**交通及运输委员会**  
**跟进“吐露港公路 / 粉岭公路 / 莲塘口岸”大埔段道路工程工作小组**  
**2016 年第一次会议纪要**

日期： 2016 年 2 月 26 日(星期五)

**III. “旧政务司官邸附近道路交汇处与粉岭之间的吐露港公路 / 粉岭公路扩阔工程”第二期(合约编号 HY/2012/06)**

**IV. 莲塘 / 香园围口岸土地平整及基础建设工程一工程合约 3(包括南华莆与桥头之间一段约 1 公里长的粉岭公路扩阔工程)(合约编号 CV/2012/09)**  
**(大埔区议会文件 WGTFL 3/2016 号)**

# (1)粉嶺公路及大窩西支路改綫

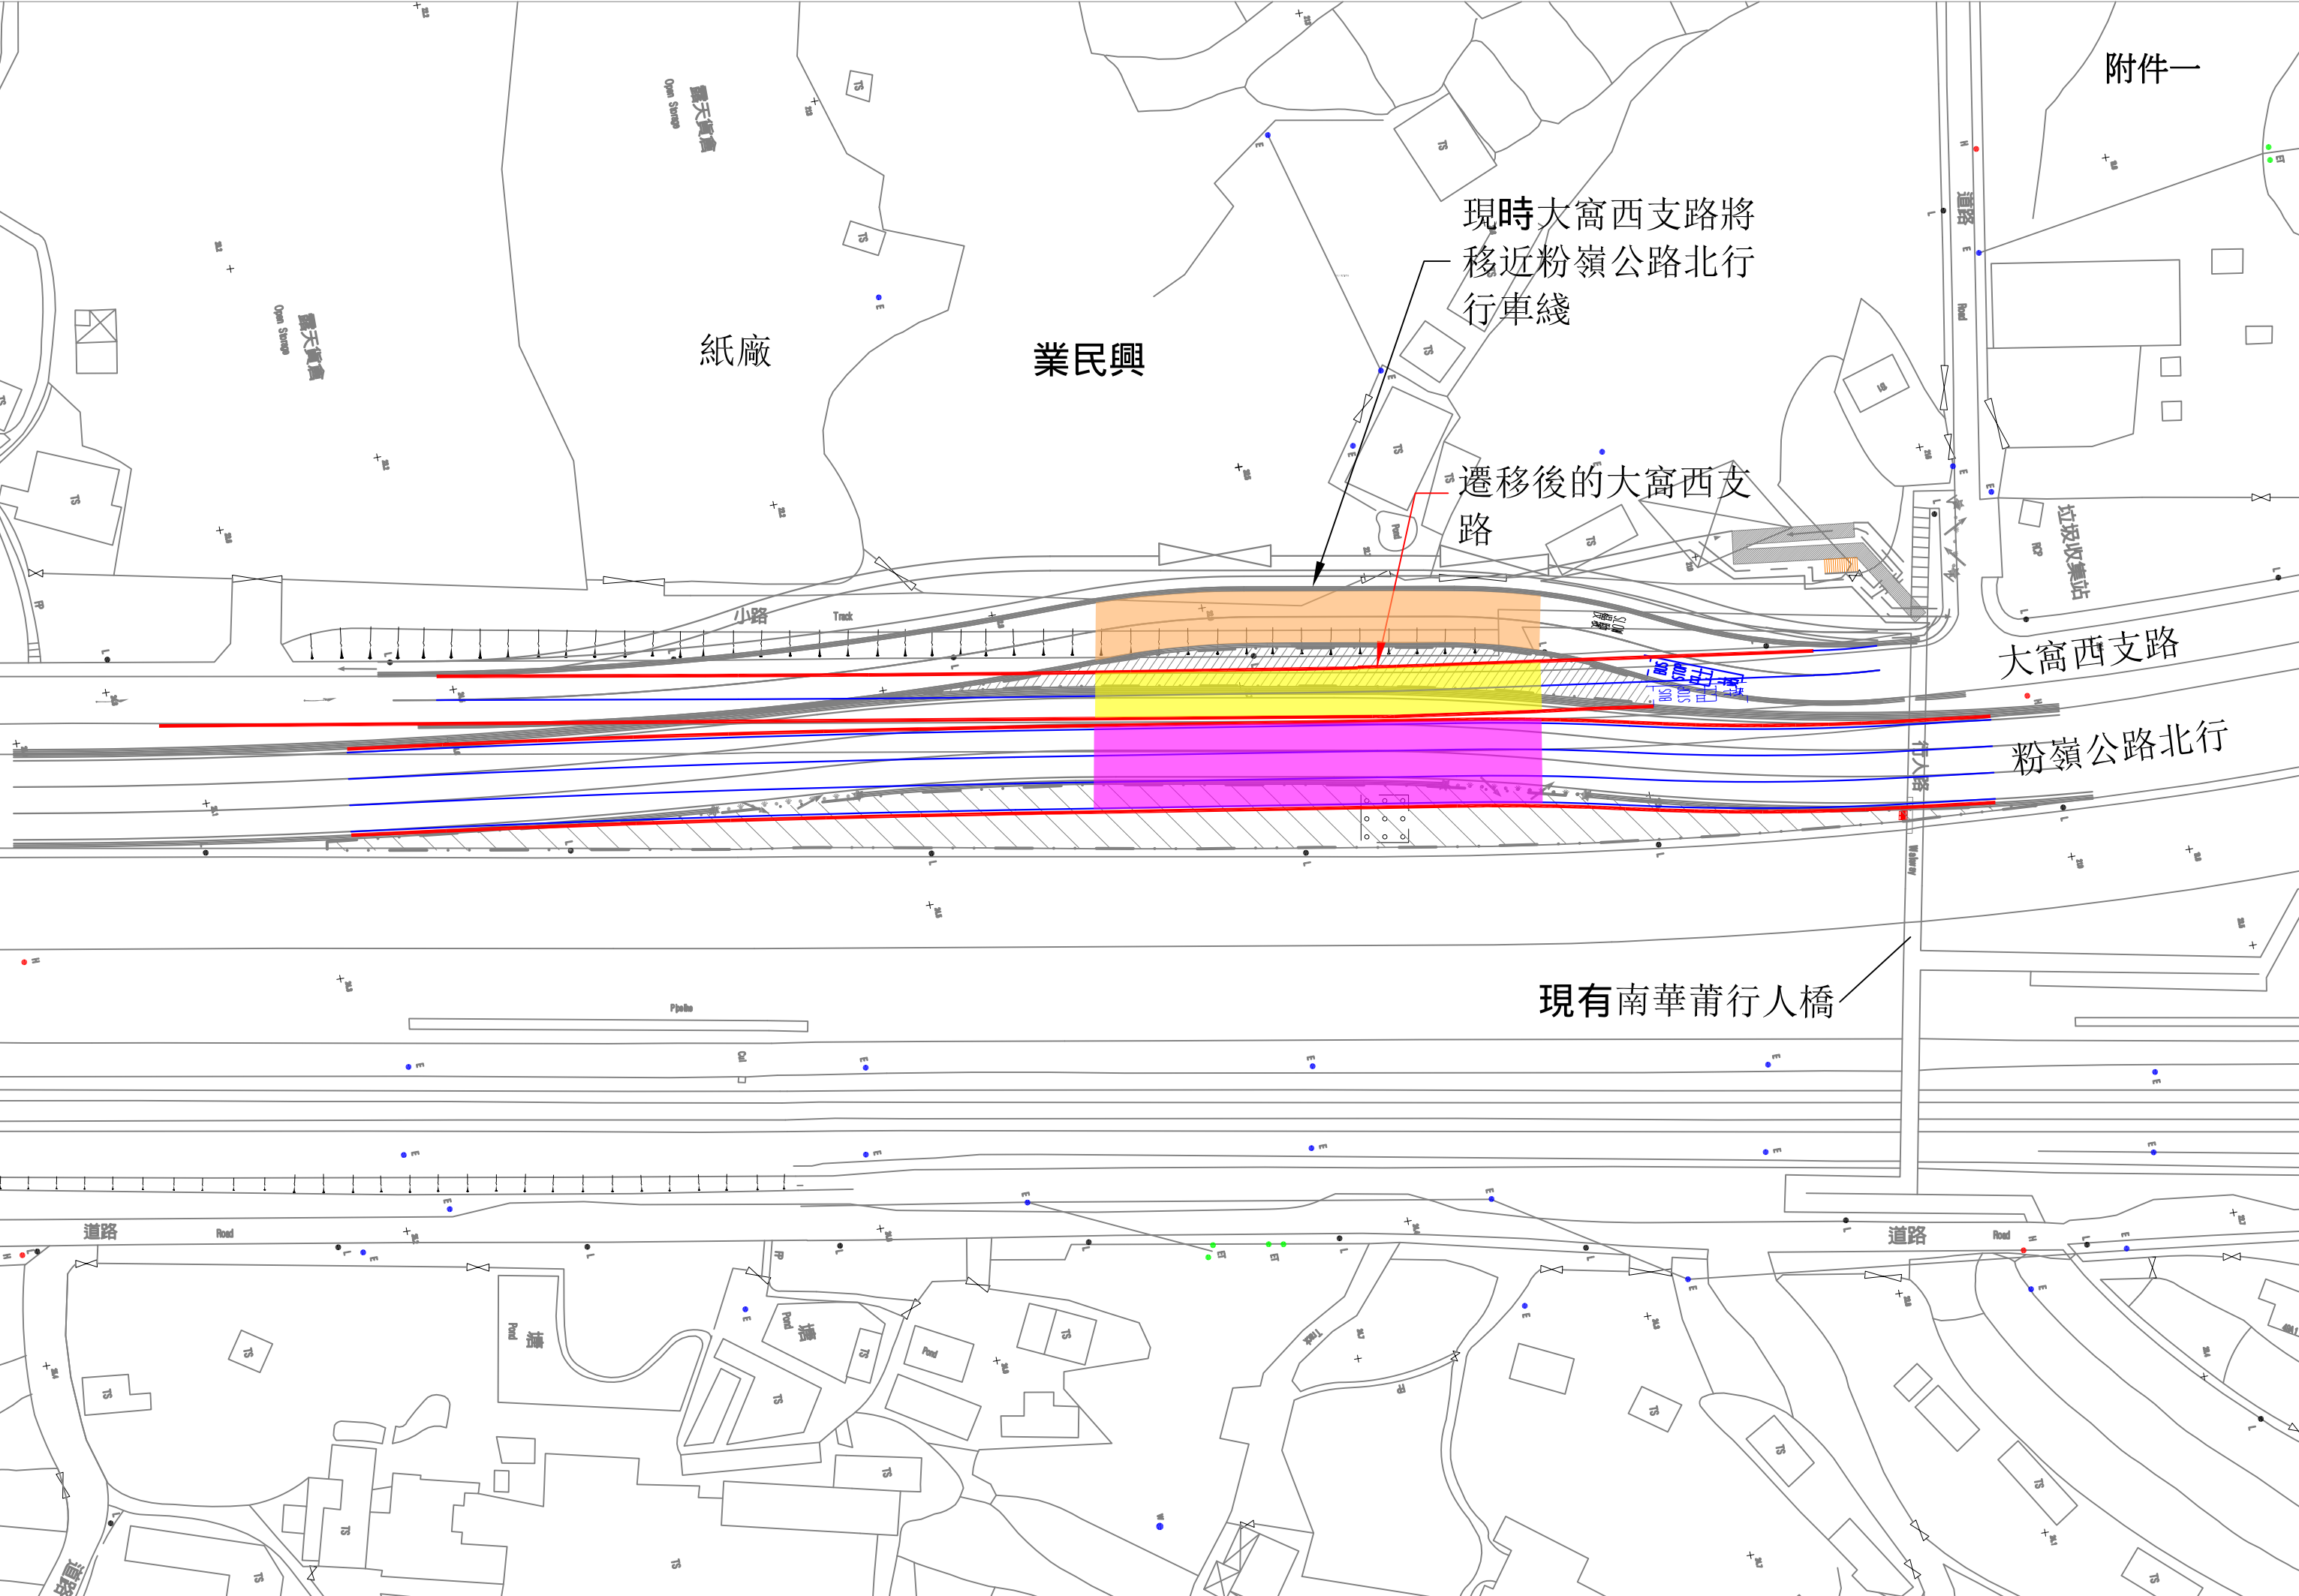
4. 有成员表示承建商须封闭现时大窝西支路一年，期间务须妥善处理临时交通改道安排，以免对上班及驾驶人士造成不便。他续请路政署及承建商关注临时路面凹凸不平的问题。

5. 主席建议利用搭架安装九龙坑行车桥的预制桥梁，而无须全封现时的窝西支路。他续询问有关临时改道安排会否影响连接周边村路的出入口。

7. 钟国辉先生 补充并澄清，承建商须在现时的大窝西支路实施分段式的临时交通改道(实质上并非封闭大窝西支路)，以配合兴建九龙坑行车桥、重新定线大窝西支路及扩阔粉岭公路等相关工程。拟议临时交通改道计划已考虑连接周边村路出入口的合适安排。他解释早前承建商在建造跨越大窝西支路及粉岭公路的一段九龙坑行车桥时，曾于原有的一段大窝西支路实施临时交通改道并迁移至现时位置(即 1 号桥面下)，承建商在开始进行 1 号桥面的结构工程前，必须再次实施临时交通改道，把现时的大窝西支路走线迁移至其于施工前的原有位置。他续指是次临时交通改道将影响介乎于现有南华莆行人天桥及再生环保废纸回收厂之间的一段现时大窝西支路，对连接周边村路出入口的影响并不大。

(会后补充资料：请参阅夹附的平面图及示意图(附件一及附件二))。
